**ПАСПОРТ ДОСТУПНОСТИ
объекта социальной инфраструктуры (ОСИ)**

№ 2

**АКТ ОБСЛЕДОВАНИЯ
объекта социальной инфраструктуры
К ПАСПОРТУ ДОСТУПНОСТИ
ОБЪЕКТА СОЦИАЛЬНОЙ ИНФРАСТРУКТУРЫ (ОСИ)**

1.2. Адрес объекта: 649100, Республика Алтай, Майминский район, с. Майма, ул. Трудовая 57

Фото 3.13

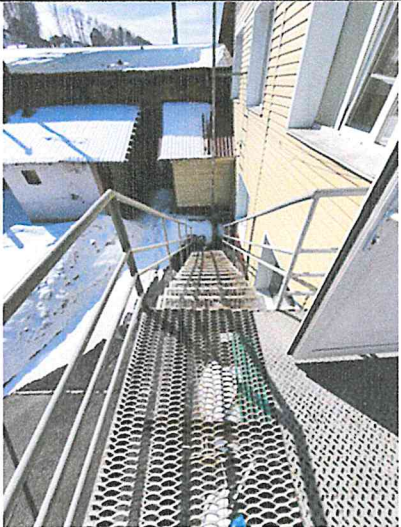
3.5.	Дверь	есть	-	 Фото 3.9  Фото 3.10	На первом этаже здания информирующие тактильные таблички о назначении помещения находятся на дверном полотне. На втором этаже здания рядом с дверьми со стороны ручки отсутствуют информирующие тактильные таблички о назначении помещения для людей с нарушением зрения.	С	Перед входами во внутренние помещения, в которых оказываются услуги, с указанием назначения помещения установить информирующие тактильные таблички (в том числе тактильно-звуковые) для идентификации помещений с использованием рельефно-линейного шрифта, а также рельефно-точечного шрифта Брайля для людей с нарушением зрения. Должны размещаться рядом с дверью со стороны дверной ручки на высоте от 1,2 до 1,6 м от уровня пола и на расстоянии 0,1 м от края таблички до края дверного проема: Согласно ГОСТ Р 51671-2020. Табличка должна быть контрастной, выполненной рельефно-графическим способом, продублирована шрифтом Брайля в соответствии с п. 6.2.1.16, 6.2.1.17, 6.4.1 – 6.4.5 ГОСТ	-

Р 51671-2020. Расположение информационной таблички должно позволять инвалиду приближаться к ней на расстояние до 0,08 м, чему не должны мешать выступающие конструктивные и декоративные элементы стен, предметы мебели или распахивающаяся дверь (п. 6.5.9, 6.5.1, 6.5.2 СП 59.13330.2020, п.6.2.14 – 6.2.16, 6.2.1.17, 6.4.1 – 6.4.5 ГОСТ Р 51671-20	
3.6	Пути эвакуации (в т.ч. зоны безопасности)	есть	-	 Фото 3.11	Замечаний нет

Фото 4.2

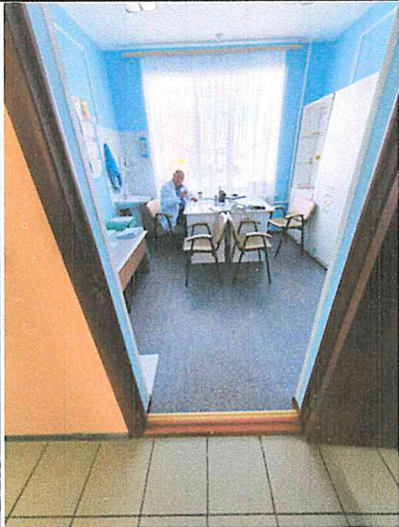
В кабинете отсутствует система усиления звука для людей с ослабленным слухом и сурдоперевод для глухих людей.

Приобрести мобильную систему усиления звука (портативную индукционную петлю), либо систему онлайн-связи с сурдопереводчиком или специалистом, владеющим русским жестовым языком (п.8.7.6 СП 59.13330.2020). Также подобное оборудование можно установить на столе в едином окне муниципальных услуг (фото 4.3)

Фото 6.3 (3.16)

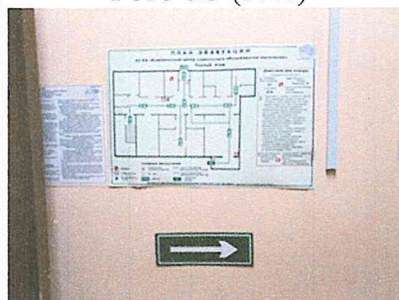
N п/п	Наименование функционально-планировочного элемента	Наличие элемента			Выявленные нарушения и замечания		Работы по адаптации объектов	
		есть/ нет	N на пла не	N фото	Содержание	Значимо для инвалида (категория)	Содержание	Виды работ
6.1.	Визуальные средства Пути эвакуации (в т.ч. зоны безопасности)	есть		 Фото 6.1 (сайт организации) http://aura-kcson.ru/	Замечаний нет	Все		Организационные мероприятия
